Le 23 décembre 2020

Madame Annie St-Gelais
Bureau d'audiences publiques sur l'environnement
140, Grande Allée Est, bureau 650
Québec (Québec) G1R 5N6

Objet : Projet de stabilisation des berges de la plage Jacques-Cartier à Québec
 – Réponses aux questions

Figure 6 : Comparaison des courbes topographiques situées à 3,0 et 4,5 m d'élévation pour les années 2011 (jaune) et 2017 (rouge) – Enrochement en amont du tronçon 1

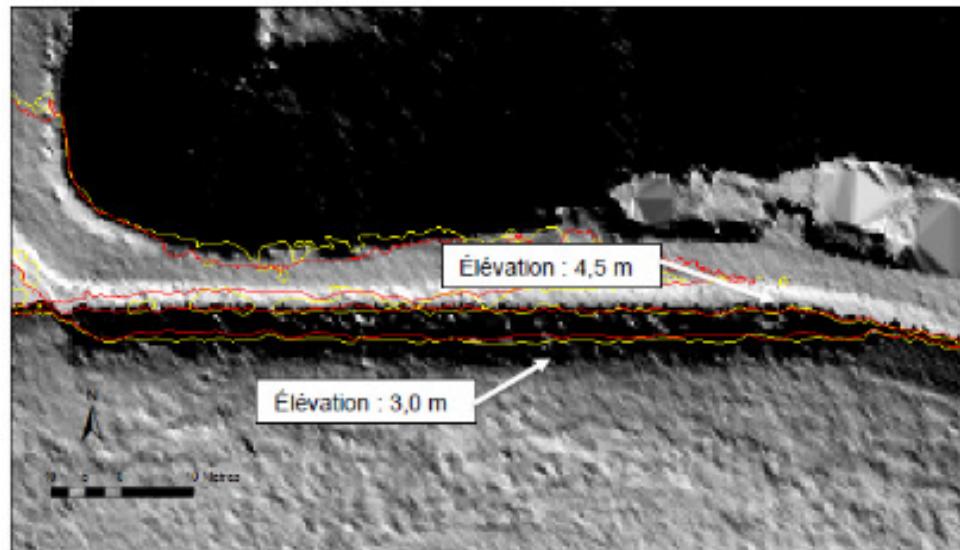
Entre l'embouchure de la rivière du Cap-Rouge et le tronçon 1, la comparaison des courbes topographiques tend à démontrer un certain affaissement de la portion inférieure de l'enrochement (figure 6). La courbe topographique générée à 3,0 m d'élévation à partir du levé LiDAR 2017 est en recul par rapport à celle de 2011 à la même élévation. Quant aux courbes de 4,5 m d'élévation, leur chevauchement témoigne d'un état plutôt stable de l'enrochement dans sa partie supérieure.

Figure 7 : Comparaison des courbes topographiques situées à 3,0 et 4,5 m d'élévation pour les années 2011 (jaune) et 2017 (rouge) – secteur amont du tronçon 1

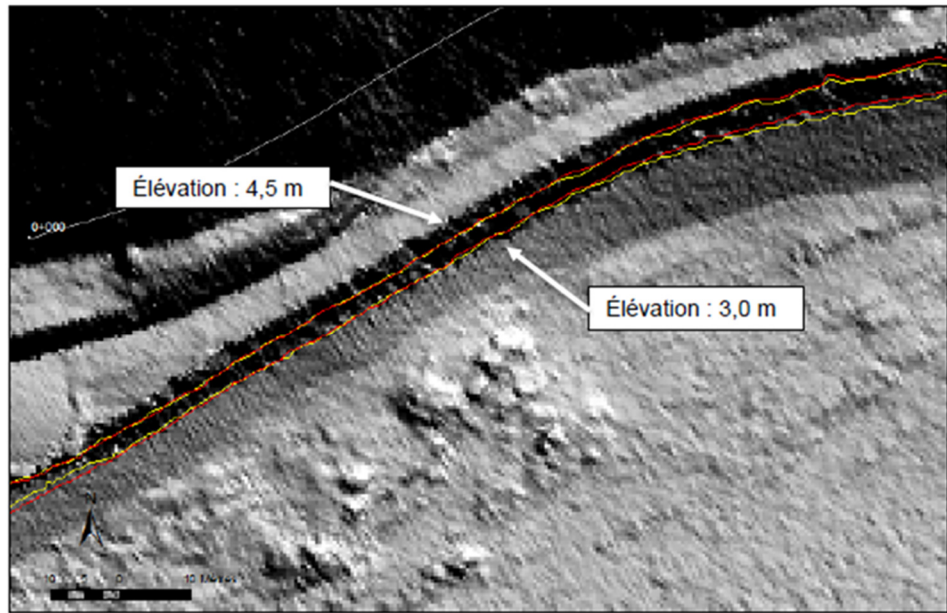
La comparaison des courbes topographiques montre peu de changements sur une période de six (6) ans dans la portion en amont du tronçon 1 (figure 7), au tronçon 5 (figure 12) et au tronçon 7 (figure 14). À l'opposé, un recul a été noté dans la portion aval et concave du tronçon 1 où la courbe topographique de 3,0 m d'élévation présente un retrait de 0,6 à 1,0 m et celle de 4,5 m, un recul de l'ordre de 0,3 à 0,5 m (figure 8). Un recul significatif a également été noté au tronçon 3, directement en amont de l'émissaire pluvial (figure 10). À cet endroit, on observe un recul de l'ordre d'un mètre au niveau de la pleine mer supérieure et un recul pouvant atteindre 1,5 à 2,0 m au niveau de la récurrence de crue de 2 ans, et ce, sur un peu plus de 40 m de longueur. Au droit du tronçon 4 (figure 11), le levé LiDAR de 2017 comprend plusieurs anomalies. Néanmoins, un recul est observé dans la portion amont du tronçon où se trouve l'émissaire pluvial. On remarque à cet endroit un recul de l'ordre de 1,0 à 1,5 m au niveau de la courbe d'élévation de 3,0 m et un recul inférieur à 1,0 m dans la portion supérieure de la plage. Enfin, le tronçon 6 tend à montrer relativement peu de changement dans le profil de plage, à l'exception d'un recul ponctuel plus marqué atteignant 2,0 à 2,8 m aux environs du chaînage 1+240 (figure 13).

Vitesses maximales au flot (gracieuseté de M. Pascal Matte, Environnement Canada)

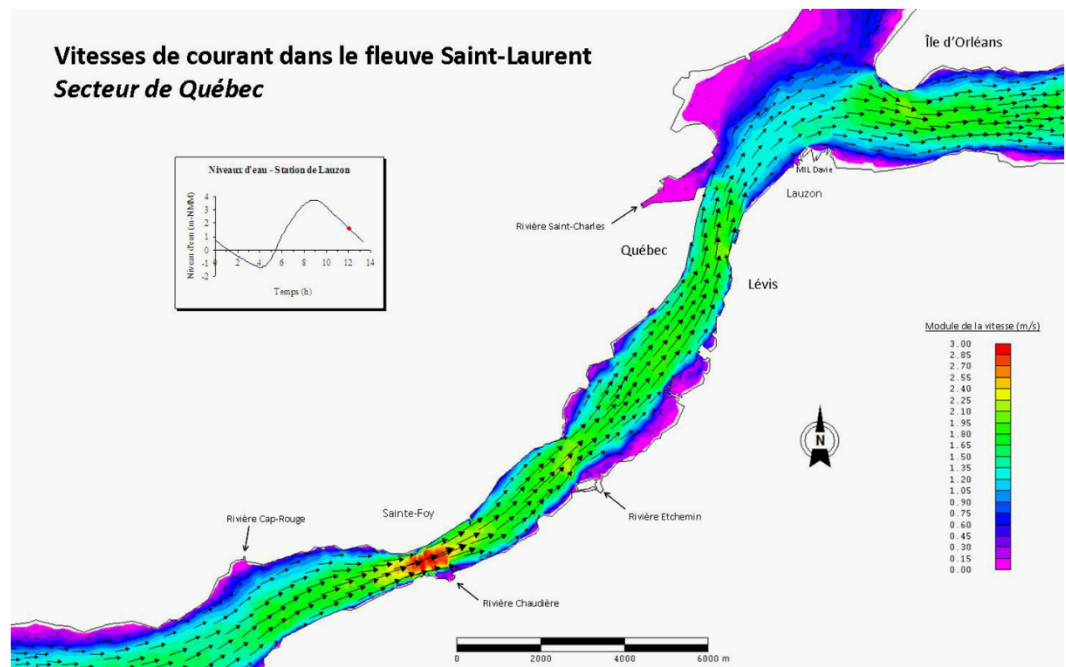
b) Compte tenu de l'importance des vitesses de courant dans le processus de sédimentation et de la possibilité de valeurs atteignant 1 m/s dans le secteur, veuillez produire une simulation qui impose une vitesse de 1 m/s et qui met en évidence les incidences sur la sédimentation, le transport et l'érosion.

D'emblée, il importe de mentionner que des simulations additionnelles seront réalisées comme demandé le 16 décembre 2020 par la Commission, soit lors des grandes marées incluant les courants, les marées et les vagues. Les vitesses ainsi obtenues seront calculées à une échelle horaire pour évaluer la variation journalière lors d'une grande marée.

*Nous comprenons que la valeur de 1 m/s est présente dans la section 6.2 du rapport Stantec de 2019 (au flot et jusant). Les cartes marines ne détaillent pas les vitesses près de la plage. M. Pascal Matte, ing., Ph.D. qui est chercheur scientifique pour ECC Canada a partagé avec Stantec les résultats d'une simulation d'une marée de vive-eau typique et un débit de fleuve d'environ 25 000 m³/s. La résolution spatiale moyenne des mailles pour la modélisation est de 50 m. Ce modèle numérique montre que les vitesses de courant près des berges de la plage Jacques-Cartier (sur la rive nord, en face de St-Nicolas) tournent autour de **0,5 m/s** dans les deux directions (flot et jusant). En marée de vive-eau, les débits de marée sont de l'ordre de 50 000 – 60 000 m³/s. Les deux figures suivantes montrent les vitesses maximales (au flot et au Jusant) tirées de la simulation de M. Matte.*
